計畫名稱：雲林離島式基礎工業區環境監測計畫(111年-112年)

雲林離島式基礎工業區施工期間環境監測101年第3季
(101年7月~9月報告)行政院環保署審查意見回覆情形

雲林離島式基礎工業區開發計畫施工期間環境監測108年第1季報告
工業局工業區組審查意見答覆對照表

雲林離島式基礎工業區開發計畫施工期間環境監測 108 年第 2 季報告
 行政院環境保護署審查意見答覆對照表

圖 2.8-1 雲林沿海水質污染特性之空間分布

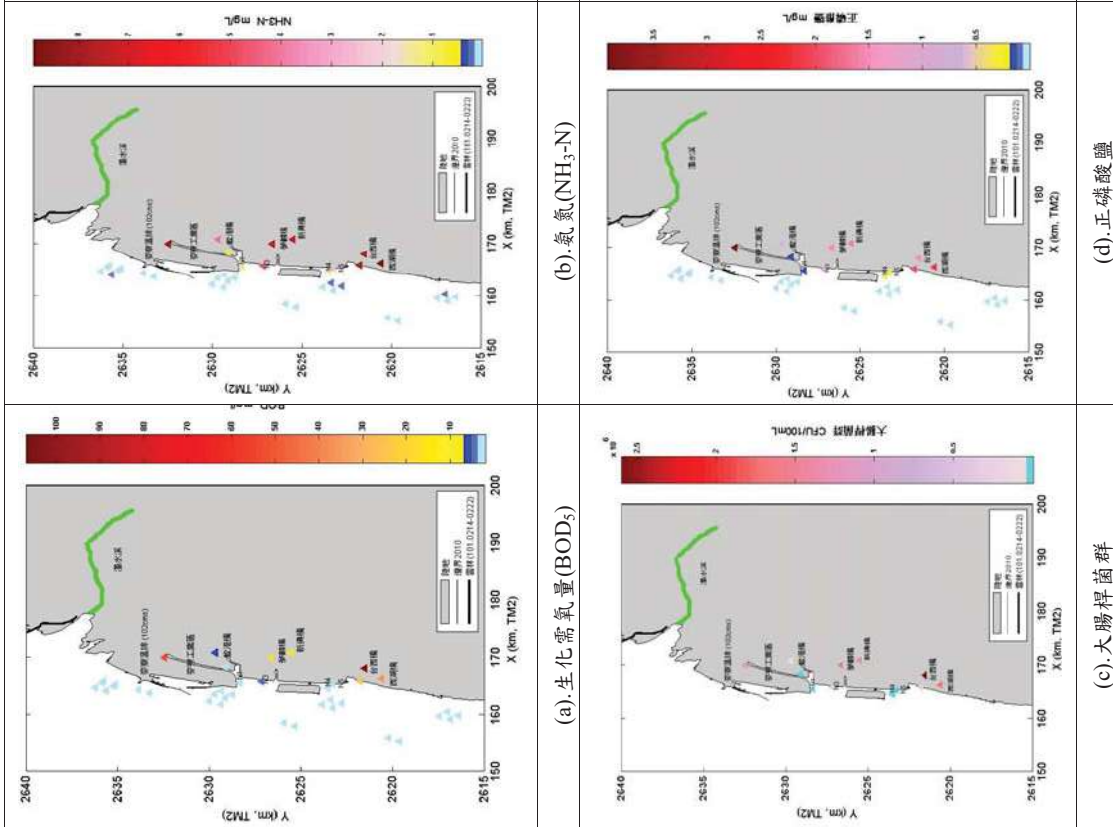
<p>3.前次意見4，回復說明中提及「請參閱如下附件-河口水質污染補充說明」。惟報告書中仍未見任何具體說明，請即補正。</p>	<p>工業區放流水排放區域，且新興區造地工程已暫停多年，不會產生來自畜牧生活方面之有機污染。</p> <p>謝委員指教，謹遵辦理。</p>
<p>4.本季監測報告中，蚊港橋及新興橋測站水質監測結果，與前三年同季比較皆屬惡化趨勢，請說明原因為何。</p>	<p>雲林縣境內放流水大致仍以農畜業、養殖業與家庭廢水為大宗。根據行政院農業委員會截至100年5月底之畜牧業農情調查結果顯示，雲林縣總計牲畜禽數41,048,214頭，其中以養豬戶數1382戶，養豬頭數1,470,635頭最多，由於豬係雜食性動物，排泄量約為人類3~4倍，根據台灣養豬科學研究所統計指出，以60公斤豬隻而言，其污染量每日可達COD 400g，SS 200g，此等畜牧廢水若未經妥善處理而逕自排入河川，易造成水體品質不良與惡化。由歷年來參察及新興區河口調查結果顯示，區域內的新虎尾溪與舊虎尾溪，受到來自陸源不同程度污染，大多以生化需氧量、氨氮與磷等有機污染指標最超出陸域水體之最高容許上限，且污染濃度相對高於彰雲沿海其他區域，河川污染指標(River Pollution Index, RPI)均呈嚴重污染。</p>
<p>5.報告書圖3.1.7-2溶氧比較分析圖，新興橋及西湖橋的測值趨近於零，且新興橋本季溶氧持續降低，請說明原因。</p>	<p>由報告書圖3.1.7-2監測結果顯示，雲林離島工業區內陸河川長期受到陸源不定期畜牧廢物排泄污水排入影響，陸源污染輸入大量有機物排入河川，超過河川之涵容能力，係造成有才察大排(新興橋測站)、舊虎尾溪(西湖橋測站)與新虎尾溪(蚊港橋測站)等河段嚴重污染之主因，而水中溶氧變化降低與當時有機營養鹽污染排放量變動有關。再者，前述河川測站並非參察工業區放流水排放區域，且新興區造地工程已暫停多年，不會產生有機耗氧之物質導致新興橋及西湖橋的溶氧降低。</p>
<p>6.報告書圖3.1.7-4氨氮比較分析圖，本季蚊港橋氨氮測值持續上升，請說明原因為何。</p>	<p>新虎尾溪(蚊港橋測站)流域主要負荷乃受長期陸源不定期畜牧與生活廢水中氮排放量變動所影響，導致氨氮濃度高低變化不一。由附件圖1(b)彰雲沿海水質氨氮之空間變化趨勢顯示，其濃度分布多呈現從河口向海域遞減之特性，其結果亦反映於新虎尾溪下游河段，河川污染指標(RPI)均屬嚴重污染。</p>

臭氧圖 3.1.1-4 更新如下

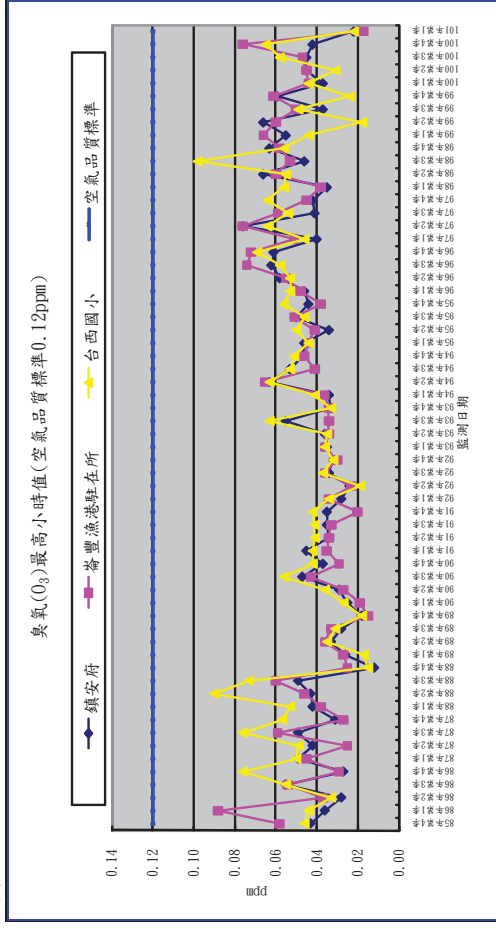
雲林縣政府意見	意見回覆
一、前揭函文本府收文日期為101年5月9日，附件送達日期為101年5月18日，建議爾後公文與附件一併寄送。	一、敬悉，遵照辦理。
二、本季噪音監測未超出標準	二、敬悉。
三、臭氣監測敘述(p3.2)與圖 3.1.1-4(p3.8)顯有不符，請修正。	三、謝謝指教，圖 3.1.1-4 已修正如附件。
四、P2-53~p2-68 圖 2.9-1 中，圖例標示有最大值、平均值及最小值，但於所列趨勢圖中並未完整顯示，請修正內容。	四、謝謝指教，本計畫民國 87 年執行期間係採集多種潮位水質，故於圖 2.9-1 顯現最大值、平均值及最小值之趨勢分析，而由民國 88 年開始調整採樣作業，僅於高、低潮位各進行一次採樣分析，爰此趨勢圖上以高潮位(H)及低潮位(L)水質分析結果進行解析。
五、海域水質雖測值多介於歷年變化範圍，但部分測項(如參蔡排水測站之氨氮)較近期監測結果為高，請探討可能原因並持續監測留意其變化趨勢。	五、謝謝指教，由雲林沿海水質狀態之空間變化顯示，雲林離島工業區長期受到新虎尾溪與舊虎尾溪等陸源不定期畜牧廢水與生活污水排入影響，使生化需氧量、氨氮等有機污染指標於河口濃度明顯高於海域，而潮間帶水質介於其間，顯現污染程度分布從河口向海域遞減之特性，後續將持續監測其變化趨勢。
六、海域水質部分監測除標明與歷次相比無異外，請註明監測值是否符合相關水質標準或 NOAA 容許濃度。	六、謝謝指教，海域水質相關監測結果於後續報告中將列入美國 NOAA 容許濃度進行研析。
七、地下水除關切水質外，於鄰海地區亦須觀測及探討地下水水位變化情形，及其與水質項目濃度變化之相關性。	七、謝謝指教，本計畫所進行之地下水監測，主要針對已陸化區域所設立之 2 口監測井及附近地區原有 2 口水井，進行每季 1 次之地下水水質監測，地下水水位監測則係以已陸化區域所設立 2 口監測井進行連續式觀測，歷年來皆有持續監測地下水水質及水位變化趨勢，後續將加強探討地下水水位變化及與水質項目濃度變化之相關性。
八、宜將「附錄四-6-表 1」移至本文，並加入相關重要參數欄位，如監測及管制標準值、溶氧、水深及總溶解固體物等。	八；謝謝指教，將於第 2 季予以修正。

圖 1.4.9-1 海域現場調查範圍及測站位置圖

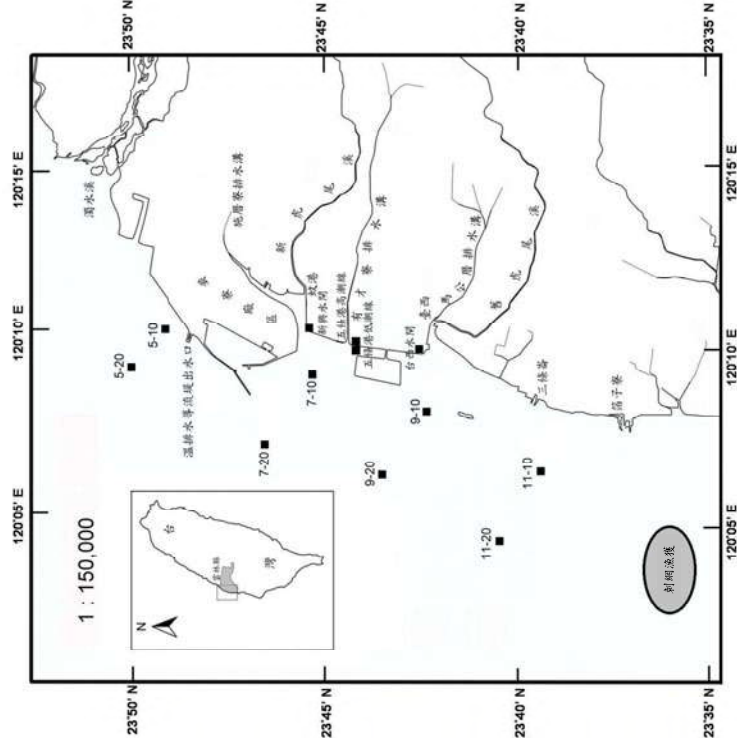
審查意見	意見答覆
一	依報告中圖1.4-6及圖1.4-9-1之測線7位謝謝指教，海域生態調查二十多年來海床置，海域水質及海域生態兩者並不相同，深度並非固定，為維持相同測點7-10和其次海域生態之測點(7-10、7-20)為10米(圖7-20如今非指10米及20米水深度，反而有距處及水深20米處與報告中採樣水深(圖1.4-6等深線)之敘述不符，請補充說明前1.4-6等深線)之敘述不符，請補充說明前1.4-9-1所示。
二	依報告第3-115頁，參照溫排水只針對水謝謝委員之建議。然而，本計畫於海上實際溫限制符合規定，然依排放水標準，除量測之點位為導流堤出水口附近表水水溫，排放口水溫 $\leq 42^{\circ}\text{C}$ 外，尚有溫差需符合 $\leq 4^{\circ}\text{C}$ (離排放口500公尺)，故除水溫之規定外，仍請就本季各測站水溫，補充說明是否符合放流水標準之溫差規定。
三	第2-55頁海域斷面水溫範圍及第2-59頁謝謝委員指教，已檢查確認報告文字敘述與新興區潮間帶區電度，其報告文字敘述與檢驗報告表格(附錄)資料不符，請查明釐清後更正。
四	第2-69頁及第2-81頁，107年新興區潮間帶水質之新虎尾溪N1及舊虎尾溪N5銻含量有往上偏高之趨勢，請研析並說明可能原因為何？
五	謝謝委員指教，經查此次之數值尚落於歷年皆測範圍為0.0097及0.0099 mg/L，遠低於甲類海域水質六價銻標準(≤ 0.05 mg/L)。謝謝委員建議。由數據顯示河川排水的陸源性污染，於出海口因與海水混和稀釋作用，RPI的指數有降低之趨勢，因此保持海水交換的流通性極為重要，故建議定期調查河口周邊與河道淤積之變化，並適時進行疏浚工程，以利內陸污染有效擴散與近海交換。針對雲林縣有機污染之源頭分別為生活污水與畜牧廢水，建議可實施之作法為提高雲林縣上游鄉鎮的建築物污水處理設施、污水下水道接管率以及建立公共污水處理廠，有效降低排放污染量。而在畜牧水方面因應對策可參照雲林縣政府採取之3項水質保護措施為：(1)污染源調查重罰；(2)強化畜牧業者對廢水處理設施操作能力及熟稔法令政策；(3)極推動沼渣沼液農地肥水質之污染削減量。同時於各流域的重要區區段設置水質自動監測站記錄水質變化，讓污染排放無所遁形，隨時被嚴密監。

圖 2.5-2 陸域植物生態春季監測新吉濁水溪口魚塢樣區下層植物分布圖

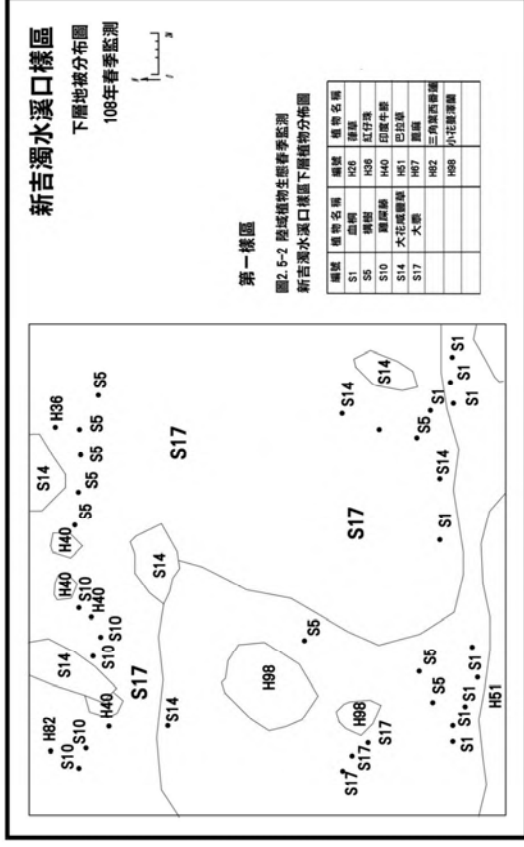
審查意見	意見答覆
一 經查本報告中有關監測項目、監測地點及敬悉。 內容標述均屬合宜，合先敘明。	
二 經查本報告書2.5.2節陸域植物生態監測(p.2-31頁)圖表重疊，無法辨識；另缺少圖2.5-2及圖2.5-3，請查明後修正。	謝謝指正，已修正報告書2.5.2節陸域植物生態監測(p.2-31頁)圖表重疊處，並補充圖2.5-2及圖2.5-3於報告書中。
三 表2.6-1本季採樣地下水水質分析數據統計表(p.2-41頁)，請補充說明“=”符號之定義。	“=”表示，已補充說明於報告書表2.6-1註4。
四 圖3.1.8-1離島工業區陸域河口歷年水質變化圖(p.3-70至3-85)及圖3.1.9-1離島工業區海域歷年水質變化圖(p.3-91至3-112)，橫軸刻度之數值及單位不詳，建議重新繪製。	謝謝建議，已修正報告內圖3.1.8-1及圖3.1.9-1橫軸單位為「時間(月.81-108年)」。
五 以圖3.1.11-4牡蠣問卷戶85~108年單位收量比較圖(p.3-133)為例，橫軸之數值無法清楚辨識；另圖3.1.11-5至圖3.1.11-9亦同，建議修正。	謝謝指正，已修正橫軸之數值於報告書內，詳如圖3.1.11-4至圖3.1.11-9所示。
六 綜上所述，本監測報告部分內容尚屬合宜，建議請貴局待環興公司修正後，逕送環保署。	敬悉。

圖 2.1-2 108 年度第 1 季各測站二氧化硫(SO₂)日平均值及最高小時值比較分析圖

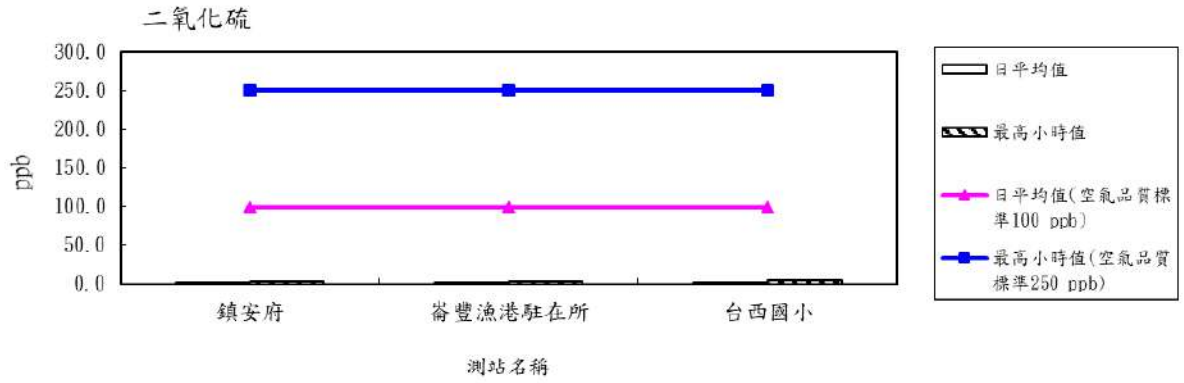
審 查 意 見	意 見 答 覆
一	圖2.1-2、圖2.1-4及圖2.1-5之圖例敘述中空氣品質未列單位，且建議與表2.1-2空氣品質標準單位相同。	謝謝指教，已修正圖2.1-2、圖2.1-4及圖2.1-5空氣品質標準單位與表2.1-2為一致。
二	本季鎮安府測站PM ₁₀ 濃度比其他測站高出3-4倍，請說明原因。	本季鎮安府測站監測時間為108年1月26-27日，其他測站監測時間為108年1月27-29日。而環保署於108年1月26日發出新聞稿，表示由於強烈大陸冷氣團導致風速增強，引發地表揚塵現象，麥寮地區小時PM ₁₀ 濃度在12時達623微克/立方公尺，14時空氣品質指標達紫色非常不健康等級，當日發布空污警報。
三	表2.2-1備註中依據102年雲林縣噪音管制區，至今已公告至106年雲林縣噪音管制區，請修正並檢討。	謝謝指教，已修正相關內容。
四	附錄中未見到落塵採樣及分析資料。	已補充第一季落塵採樣及分析資料於本季附錄中。
五	本季(1-3月)地下水監測結果SS02導電度、總溶解固體物相對其他區外監測井數值偏高，另氯鹽、氨氮、鐵、錳超過地下水污染監測標準，請持續監測。	謝謝指教，SS02歷年來導電度、總溶解固體物常有偏高形，主要是受環境特性，未來會持續監測。

圖一 氯鹽歷年濃度測值變化

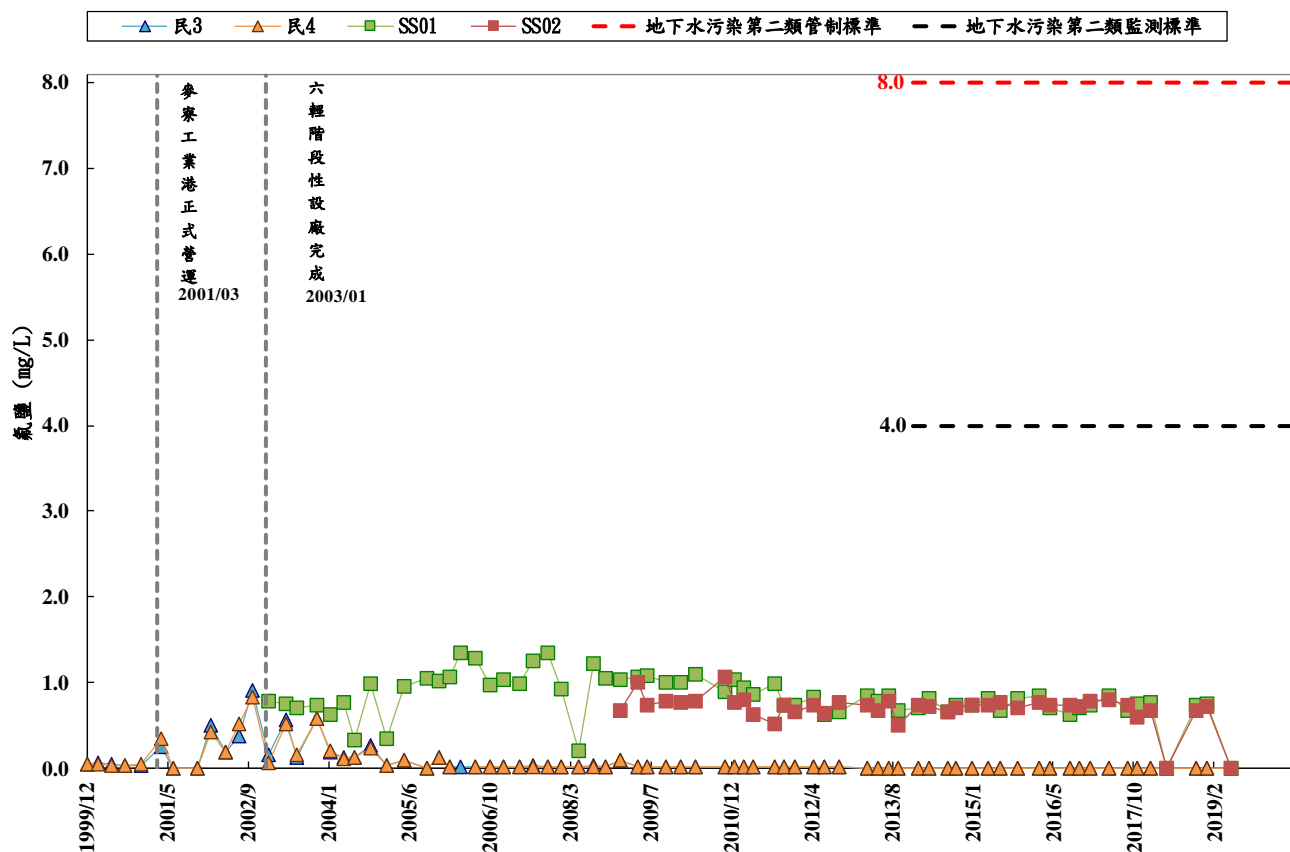
審 查 意 見	意 見 答 覆
	圖3.1.6-3「氣鹽歷年濃度測值變化」，「民井3」之地下水氣鹽監測值自2013年9月後變動幅度增大，請評估其發生原因。	謝謝指教，民井3係向民家借用之地下水井，其水質表示本區域的特性，目前雖有部份時間氣鹽偏高，惟仍多在監測標準以下，顯示本區域之地下水仍屬淡水。目前無發現本井附近之環境有足以影響水質之變化，未來將會持續注意水質變化與環境變化。
二	海洋委員會海洋保育署審核意見：	
	新興區潮間帶本季水質N1、N3及N4監測點之大腸桿菌群相較過去幾年，有明顯偏高狀況，建議補充說明。	謝謝建議，新興區潮間帶水質位於內陸排水與海域斷面之交界區，因多受內陸畜牧廢水及家庭污水影響，水質較海域斷面略差。新興區潮間帶水質之大腸桿菌群測值相較於上季，於108年第三季已有減少趨勢(圖二)，濃度仍在變動範圍內，後續將持續觀察。
